## Modulo per la presentazione delle osservazioni per i piani/programmi/progetti sottoposti a procedimenti di valutazione ambientale di competenza statale

[CP 10661] Progetto per la realizzazione di un impianto di produzione di energia elettrica da fonte eolica denominato "Gualdo Tadino" con potenza di immissione in rete pari a 62 MW e relative opere connesse da realizzarsi nei comuni di Gualdo Tadino (PG) e Nocera Umbra (PG).

Osservazione n. 1 – Documentazione dichiarata nell'Elenco Elaborati” ma non presente tra gli elaborati allegati al progetto

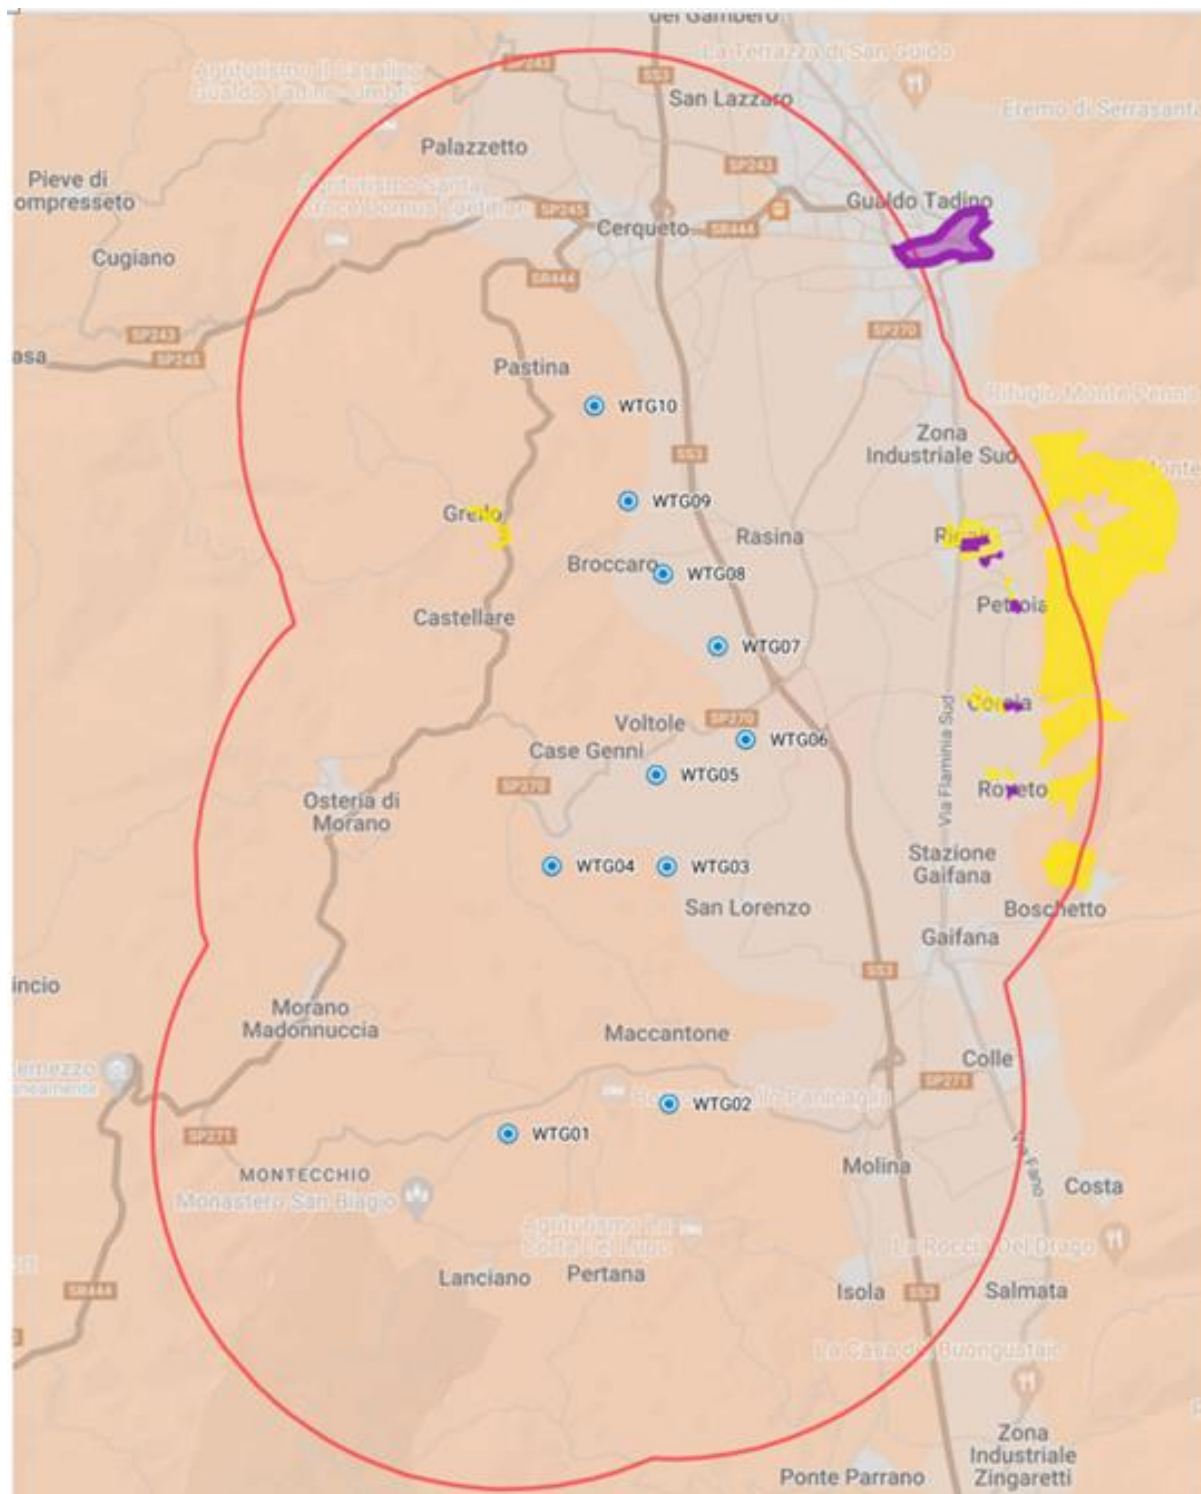
Dall’analisi è risultato che l’impianto non rispetta le distanze minime in modo sostanziale con i beni culturali presenti.

Gli aerogeneratori che non rispettano le distanze previste:

In estrema sintesi e soprattutto alla luce delle normative citate si può ribadire che tutti i dieci aerogeneratori ricadano in "AREE NON IDONEE" in quanto sarebbero installate all'interno delle fasce di rispetto di 3 km dai Beni Culturali tutelati ex D.lgs n. 42/2004 come previsto dall'art.20 com. 8 lettera c quater del D.Lgs n. 199/2021 e s.m.i.

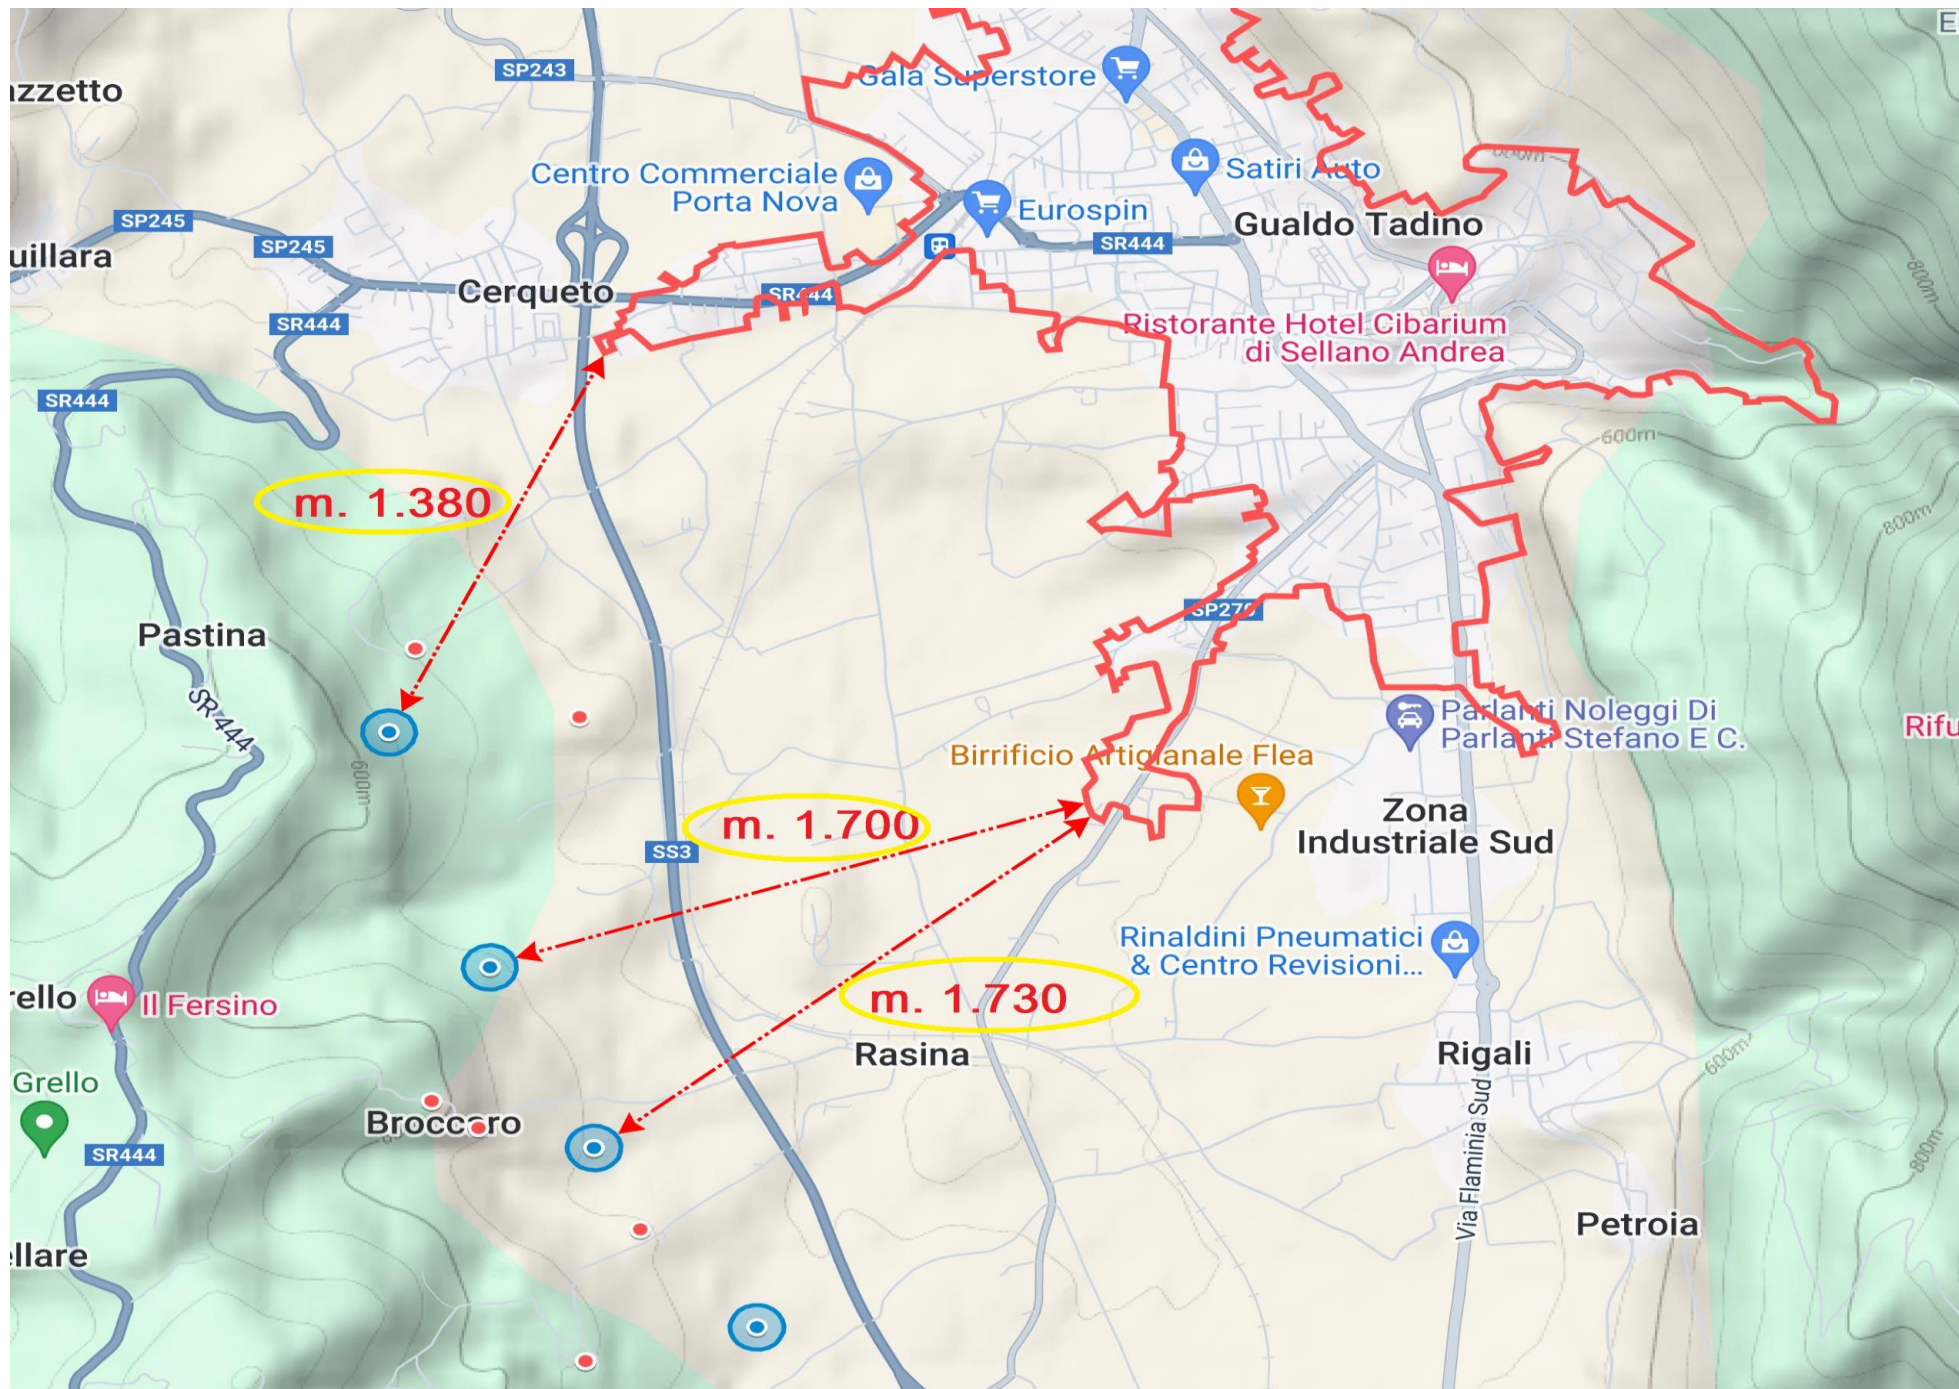
La distanza dichiarata di 5 km. Dal centro abitato non si riscontra nella verifica delle distanze da noi effettuate.

Infatti la verifica delle distanze risulta che le macchine più vicine al centro abitato, così come individuato dal Piano Regolatore Generale comunale di Gualdo Tadino sono:

WTG10 distanza calcolata dal confine del centro abitato m. 1700

WTG09 Distanza calcolata dal confine del centro abitato m.1.730

WTG08 distanza calcolata dal confine del centro abitato m. 1.700

Tale distanza è pericolosamente impattante sul centro abitato di Gualdo Tadino e rientra per qualche centinaio di metri dai limiti imposti pari a 6 volte l'altezza dell'aerogeneratore come previsto dal punto 5.3. Misure di mitigazione dell'Allegato 4 del D.M. 10/09/210.

Tabulato risultante dalla verifica delle distanze degli aerogeneratori dai nuclei abitativi plurifamiliari del comune di Gualdo Tadino

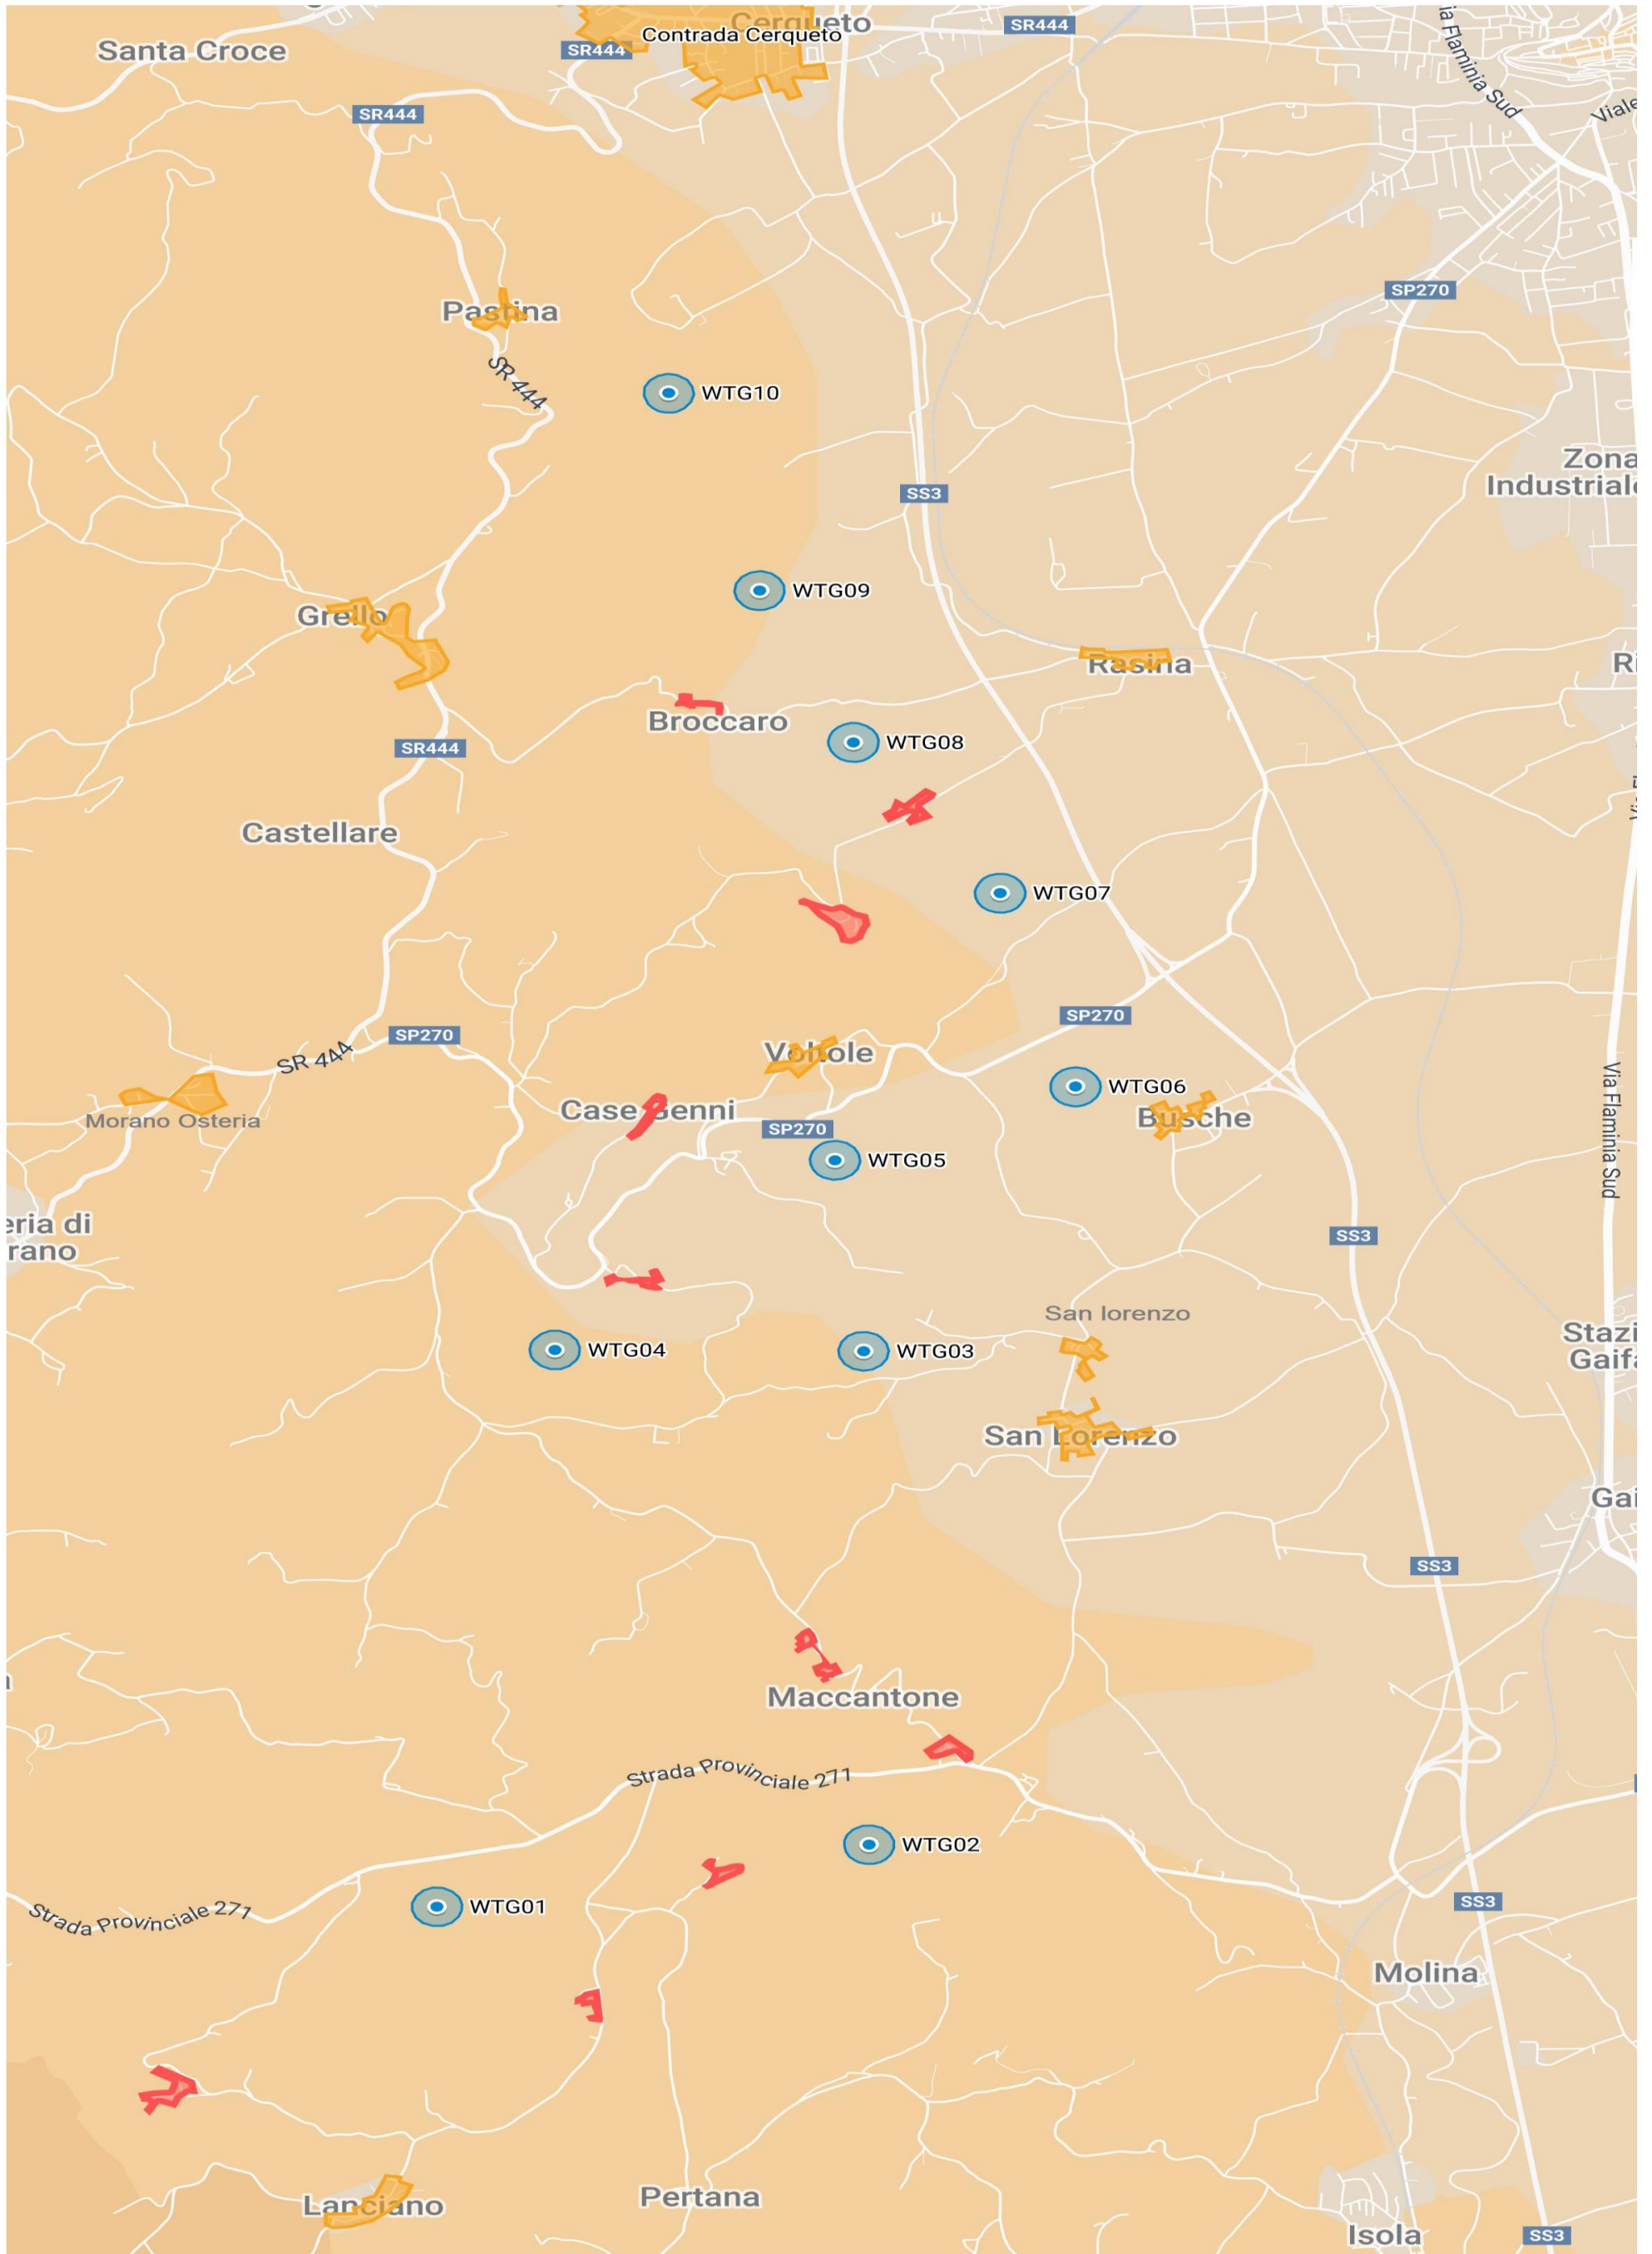
Considerato che la pala eolica di progetto è alta 200 metri la distanza minima da rispettare dalle contrade, frazioni, borghi o nuclei abitativi plurifamiliari deve essere pari a m. 1.200.

Nel tabulato seguente sono calcolate le distanze effettive delle macchine eoliche dai confini dei borghi di Gualdo Tadino come riportato anche sulla mappa allegata.

Le macchine eoliche che non rispettano le distanze minime previste dai centri abitati sono le seguenti:

Così come da ricostruzioni su ortofoto:

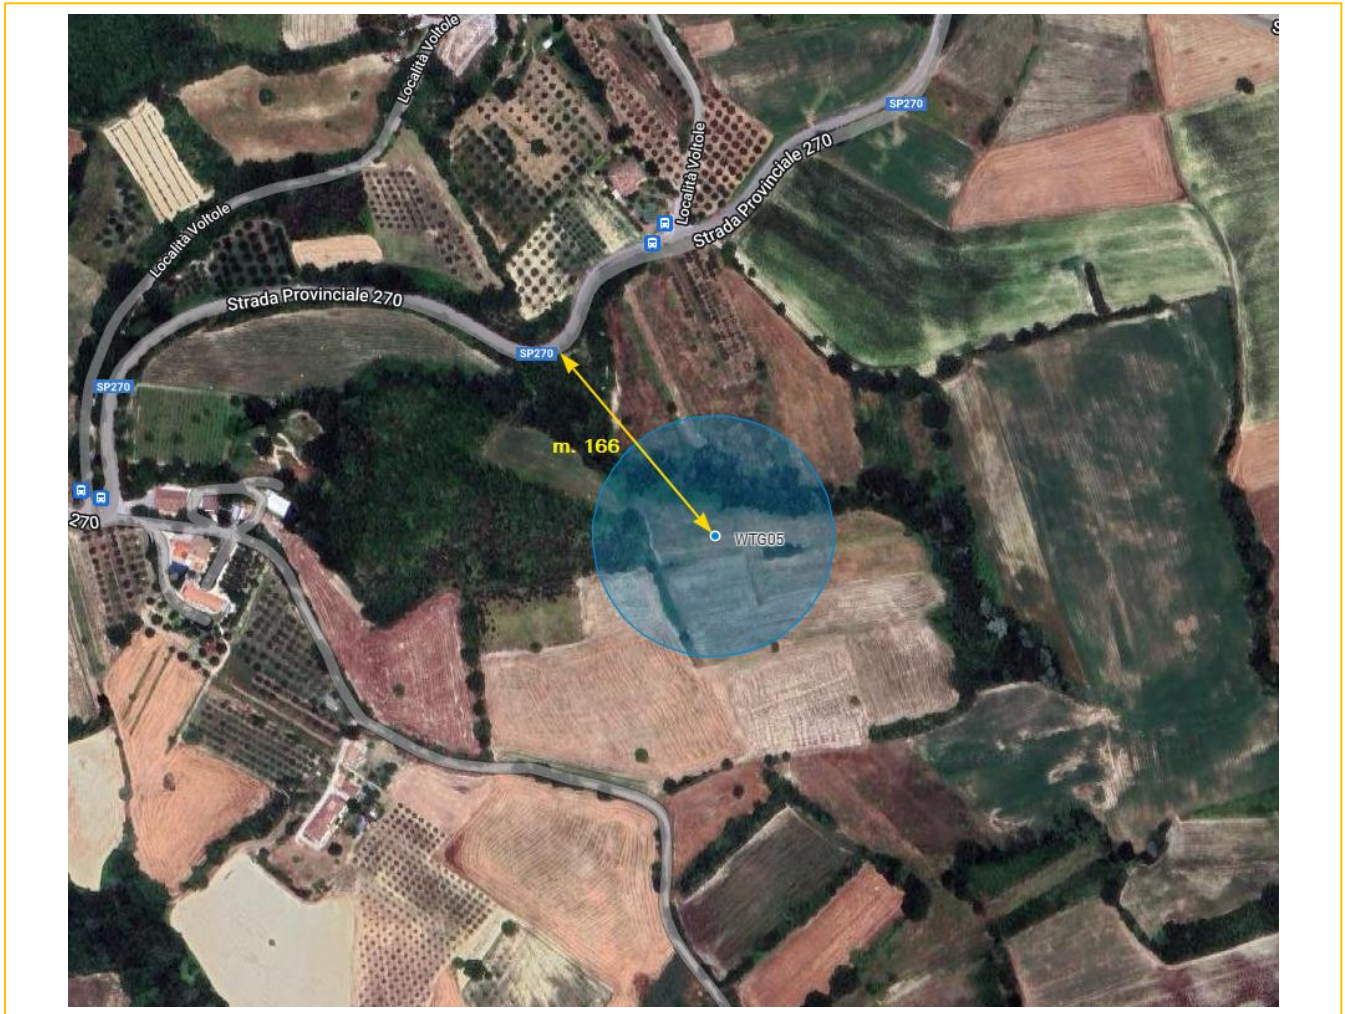
Dalle verifiche effettuate è risultato l'aerogeneratore con la sigla **WTG01** e **WTG05**, così come localizzati sul progetto definitivo, **non rispettano le distanza minima di m. 200 (distanza di rispetto pari all'altezza massima misurata dalla base del sostegno) come prescritto** alla lettera a) del punto 7.2 dell'Allegato 4 del D.M. del 10/09/2010 come specificato:

<b>WTG01</b>	<b>Distanza dalla Strada Provinciale 271</b>	<b>m. 190,00</b>
<b>WTG05</b>	<b>Distanza dalla Strada Provinciale 270</b>	<b>m. 166,00</b>

Verificate le distanze, si chiede a codesta Commissione Tecnica PNRR-PNIEC di rilevare alla proponente Renexia S.p.a. la violazione di legge.

Figura 3. Rosa dei venti

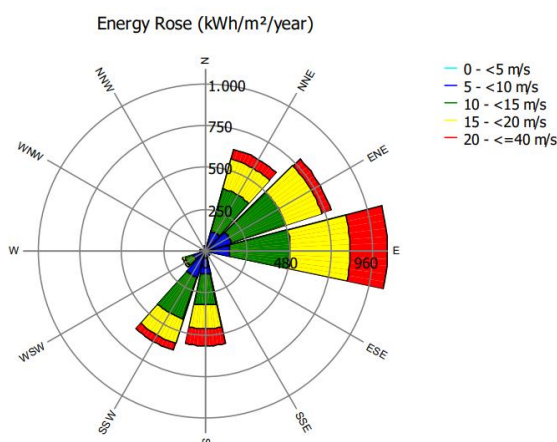
Dal documento allegato al progetto **“F0589AR02A-Stima\_di\_producibilita\_-signed”** si evince che le direzioni del vento rilevato nell'area è estremamente variabile provenienti dai quadranti Est Nord Est (67,5°) ed “EST” (90°).

Valutato che l'area individuata dalla proponente Renexia S.p.a. è un'area con venti con diverse direzioni, spesso contrapposte (**Est – NorEst – NordNordEst** e **Sud – SudSudOvest**) e verificato il posizionamento complessivo dell'impianto risulta che esso è posizionato quasi perpendicolarmente alla direzione prevalente del vento per cui **gli aerogeneratori interferenti tra loro che non rispettano le distanze minime previste.**
